(都) 原松原線トンネル工事の進捗状況について

# (都) 原松原線トンネル技術検討委員会 評価

土木交通・警察・企業常任委員会資料 3-3  
令和3年(2021年)9月8日  
土木交通部都市計画課

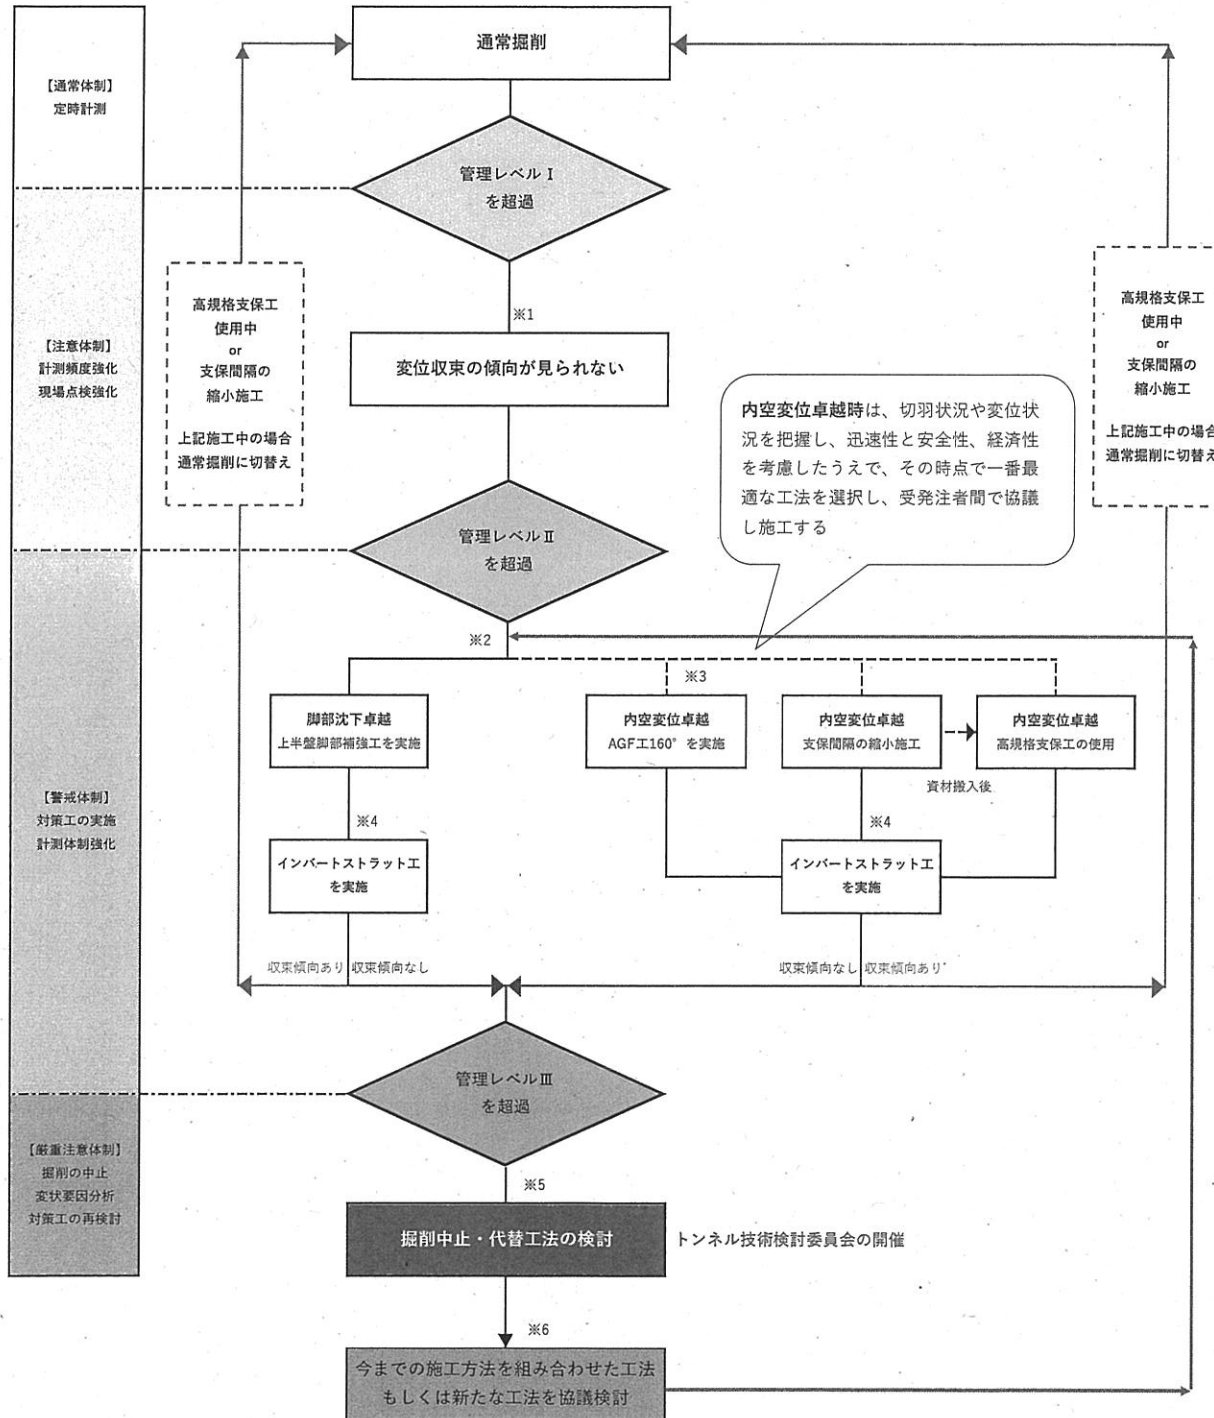
項目	評価
<p>当初の調査・設計の内容</p>	<ul style="list-style-type: none"> <li>• 地表の制約条件がある中でも、基準に基づいた調査が行われており、加えて、付加体であることに留意した追加調査も実施されている。調査結果をもとに設計についても標準どおりに進められており、当初の調査設計は妥当であったと考える。</li> <li>• 重金属含有土の処分を破碎帯において見込んだことは、事前のボーリング調査結果に加えて、専門家の意見も聴取した上でのものであり、妥当な考え方であったと言える。</li> </ul>
<p>当初の地質調査結果と実際の掘削結果との差異に係る考察</p>	<ul style="list-style-type: none"> <li>• 掘削結果から、当工事区間の地質は付加体の中でも極めて悪い側の様相を呈していると考えられ、基準に基づく事前調査結果から、硬質部と軟質部が互層構造を成し地質が複雑に入り乱れていることや、掘削に伴う応力開放により生じるゆるみの程度を正確に推定することは困難であり、当初の想定と実際に差異が生じたことはやむを得ないものとする。</li> </ul>
<p>想定外の地質に対する対策工の内容(工法・設計変更)</p>	<ul style="list-style-type: none"> <li>• 掘削時に判明する地山の性状をこまめに観察・計測しながら、状況に適合した対応を柔軟に行い、安全性や経済性を確保することが重要であり、当工事においても、指針で示されている頻度以上で計測を行い、発生した事象に対し適切な工法にて対処されていると考える。</li> <li>• 重金属含有土の処理についても、こまめに溶出量の検査を行い、処分が必要なズリは適切に処分するとともに、かつ、余分な処分が生じないように取り組まれていると考える。</li> </ul>
<p>トンネル施工に係る今後の見通し (1) 地質状況と対策工</p>	<ul style="list-style-type: none"> <li>• 引き続きこまめに観察・計測を続け、データを蓄積すること。</li> <li>• これまでの施工実績を踏まえて精査された対策工検討フロー(案)は、安全性・施工性(品質)・経済性を総合的に考慮した上で最適な補助工法や支保構造を選択するものであり、妥当と考える。</li> <li>• 安全なトンネル施工となるよう、蓄積したデータを注視しながら、対策工検討フロー(案)に基づき対策の要否を判断すること。</li> <li>• 今後、今まで以上に悪い地質状況となり、対策案を改めて検討する必要がある場合は、本委員会に意見を求められたい。</li> </ul>

<p>トンネル施工に係る今後の見通し (2) 掘削後の応力変化</p>	<ul style="list-style-type: none"> <li>• 応力変化の影響は、変位量や、吹付コンクリートやロックボルト等の変状として目に見える形で現れることから、こまめな経過観察を徹底し、変位・変状の発生状況に応じてあらかじめ定められた方針に基づき速やかに対応することが重要であり、今回提示された対応方針は、妥当なものであると言える。</li> </ul>
<p>今後の事業への活かし方</p>	<ul style="list-style-type: none"> <li>• 文献調査段階において付加体と考えられ、かつ、事前調査で得られた土質試料において潜在亀裂が確認された場合は、応力開放に伴うゆるみが大きく生じるおそれがあることから、地質をより高リスクに評価することも検討する必要がある。</li> <li>• さらに粘土層も確認されるなどした場合は、より安全に施工するための対策工法が必要となることに留意すべきである。</li> <li>• 付加体の範囲、土質試料における潜在亀裂や粘土層の有無により、設計と実施工に大きな乖離が生じる可能性があることから、当工事の実績を参照し、トンネル区間全体の地山等級や補助工法の要否を慎重に判断する必要がある。</li> <li>• また、当工事実績を参考に「地質リスク低減のための調査・設計マニュアル(案)」に基づき地質リスクマネジメントを実施されたい。</li> </ul>

対策工検討フロー（地山悪化時）

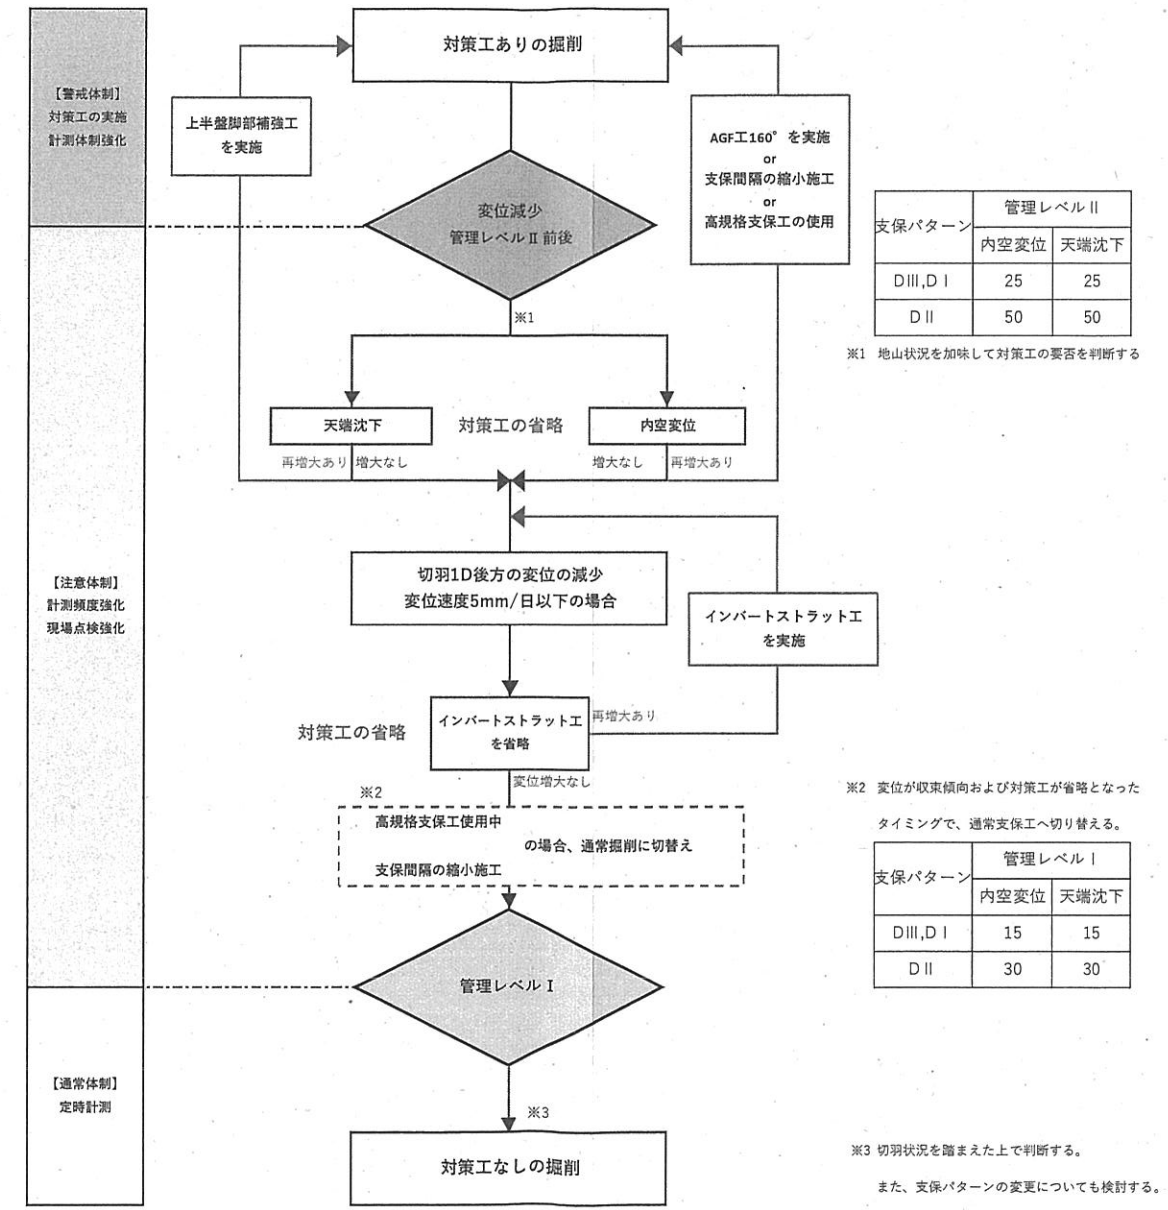
当現場においては、地質の不連続性が卓越していることから、切羽の挙動や支保の変状を注視し、鏡面の押出し・天端面の崩落等により掘削が困難な場合においては、必要に応じて掘削施工時の安全確保を目的として適切に補助工法を実施する。  
ただし、内空変位・脚部沈下が卓越する場合には、下記フローを基本としつつも、切羽面をはじめ坑内の状態などに応じ、安全性を最優先に、最適な対策工を実施するものとする。

- ※1 切羽からの崩落ち、抜け落ち等、自立性が悪化した場合、「鏡面への増し吹き、鏡ボルトの増強、等」を受発注者間で協議し、対策工へ反映させる。
- ※2 ①切羽後方においてロックボルトの変形が確認された時は、協議の上、増強ロックボルトの施工を行う。  
②D Iの状態でも管理レベルIIを超過した際は、切羽状況・変位速度を考慮し、支保パターンのランクアップを検討する。
- ※3 計測開始初期の変位速度が20mm/日以上かつ今後も変位の増大が見込まれる場合を目安とする
- ※4 ①管理レベルII超過後10mm/日場合  
②D III変位35mm以上を予測の場合  
D II変位70mm以上を予測の場合  
※4の①②の時、インバーストラットを施工する。
- ※5 管理レベルIIIを超過した区間について  
施工余裕量（上げ越し・広げ越し）を含めた状態で、トンネル内空の確保が出来ているか、調査を行う。  
規格値外の区間がある場合には、速い返し工を実施する。  
【速い返し】とは…  
施工した吹付コンクリートおよび支保工を撤去し、再度施工し直すこと。
- ※6 高規格支保工を用いた支保間隔の縮小施工とAGF160°との組み合わせ等
